## 改善箇所説明図

### ピストン/シール

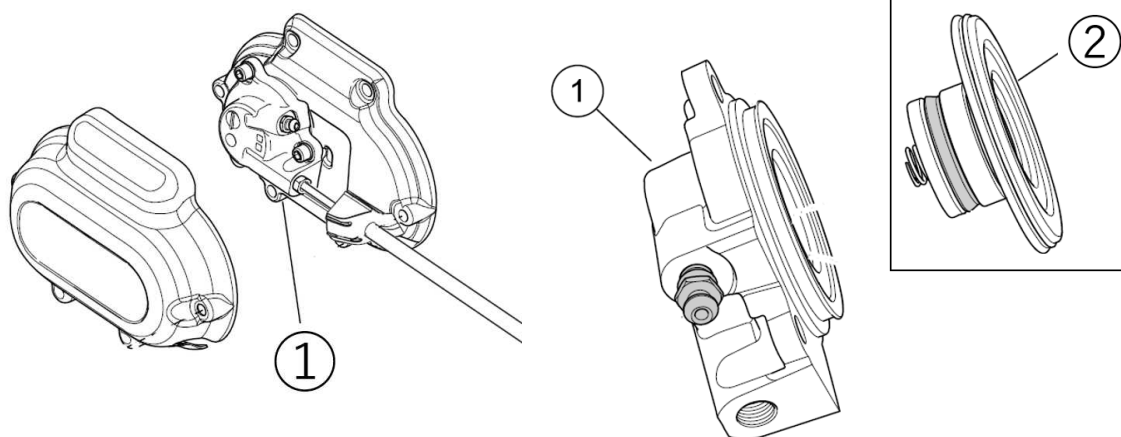
油圧クラッチのクラッチアクチュエータにおいて、ピストン部のシールの材質が不適切なため、クラッチフルードが漏れるものがある。そのため、クラッチマスターシリンダー内の液面が下がり、クラッチフルード内に空気が混入し、最悪の場合、クラッチ操作が行えなくなるおそれがある。

全車両、クラッチアクチュエータのピストンとシールを対策品に交換する。
